规划总图及技术指标——调整前后对比

地下室轮廓线的调整

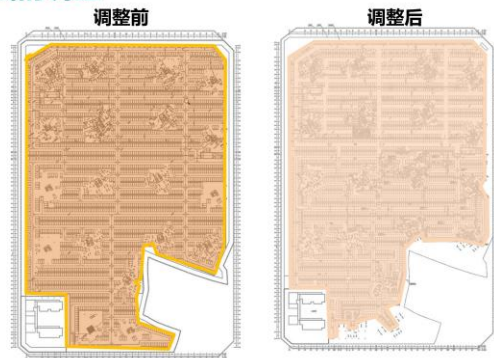
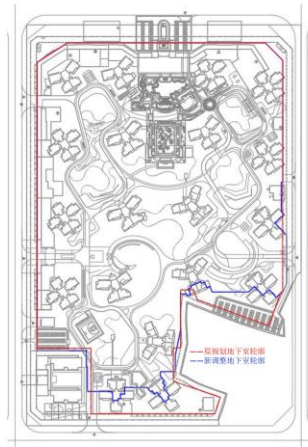
【面积】原审批：81267.53平方米；新方案：76563.23平方米；

【机动车车位】原审批：2451个；新方案：2396个（不含商业机动车位）；

【变化原因】：1、商业及公共配建48个机动车位已考虑在地面骑楼外；2、减少无效停车位的空间；
3、车位的配比数量满足规划条件要求；4、车位及车道的设计满足规范要求。

地下室出地面疏散楼梯

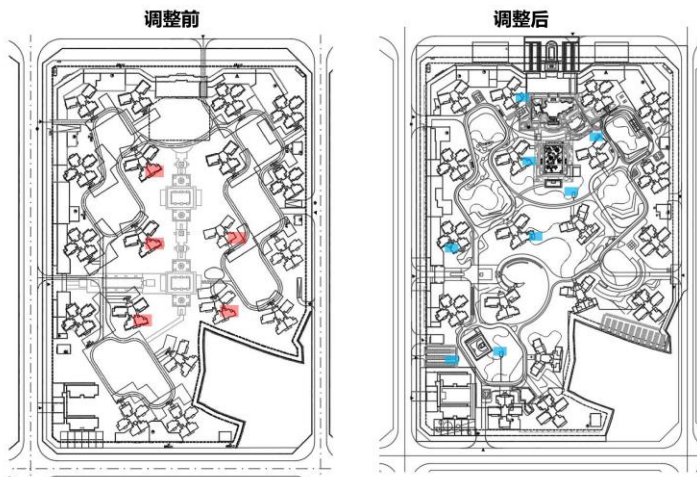
为了满足地下室防火分区将来改造后满足《电动汽车充电基础设施建设技术规程》的要求，预留将来4000m²/防火分区修改为2000m²/防火分区的改造条件，预留地下室出地面的疏散出口。

电房的数量及面积

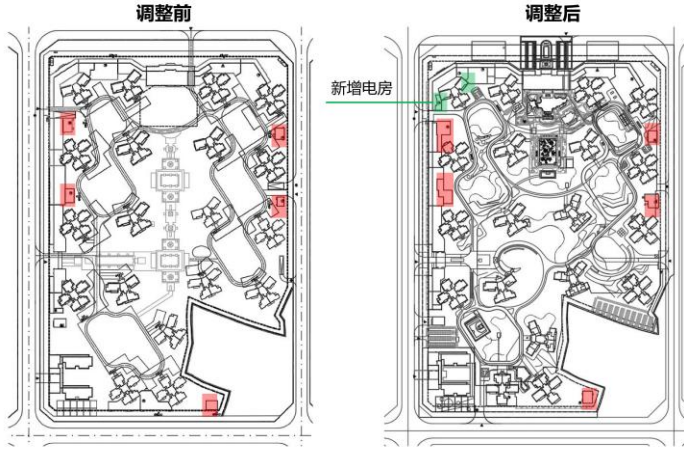
- 【面积】原审批：620.98m²；
调整方案：1248.68m²；
- 【个数】原审批：5个；
调整方案：7个；
- 【原因】（1）根据南方电网用电负荷的调整，增加预留地下室充电桩的用电负荷，重新核算用电负荷；（2）由于用电负荷的增加，用电设备也相应增加，电房的面积相应增加。

小区外地面车位分析

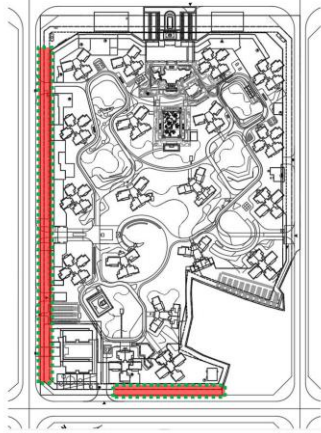
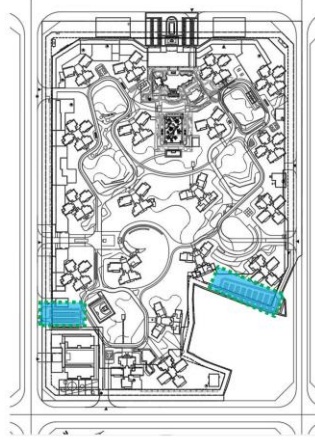
商业及公共配建机动车车位：48个

电动自行车车位：753个

- 1、电动自行车设置在架空层充电存在安全隐患，考虑将电动自行车车位进行统一规划，方便集中管理；
- 2、原审批规划方案商业及公共配建的机动车、非机动车停车位在地下室，实际使用起来不方便，为了更方便商家的日常使用，将机动车车位设置在商业前面。

社区服务用房层数的调整

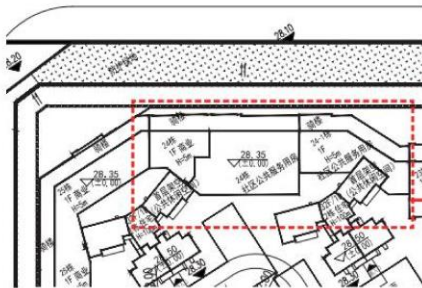
调整：社区公共服务用房由原一层调整为局部二层。

原因：由于是临街靠近临街商业，比较嘈杂，影响办公使用，原审批面积800m²保持不变

托老所层数的调整

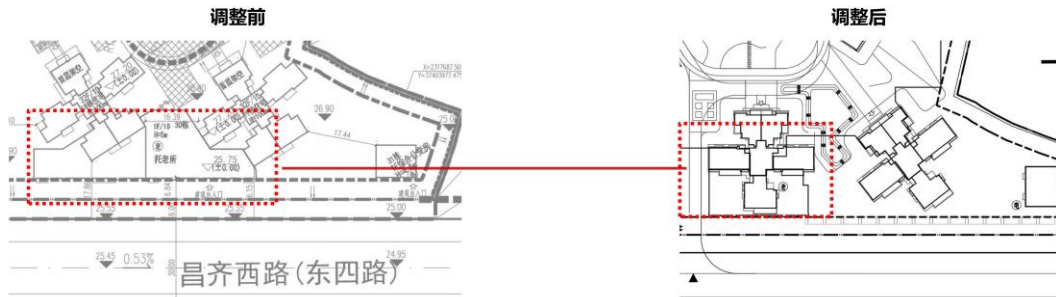
调整：托老所由原来的一层调整为二层，已考虑无障碍设计

原因：合理布局托老所位置，减少对小区的影响，提高小区的绿化率，原审批面积1000.18m²保持不变。

增加园林游泳池及泳池更衣室

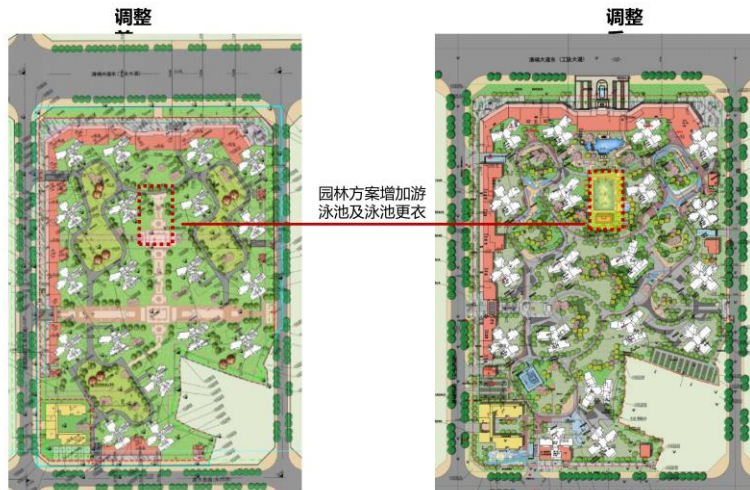
为了提高小区品质，丰富小区居民的生活，园林方案增加游泳池（面积：700方成人池、100方儿童池）游泳池更衣室。

小区门楼的提升

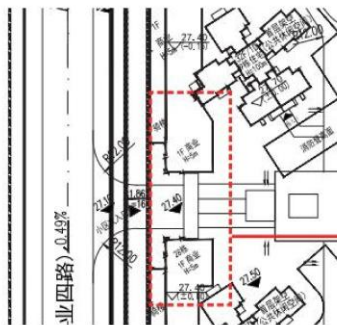
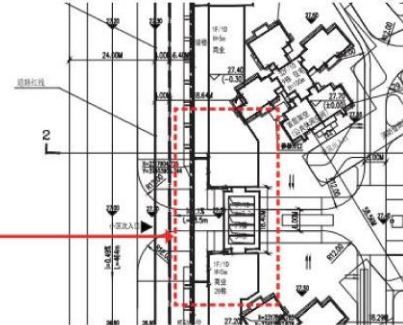
门楼及两侧商业轮廓调整
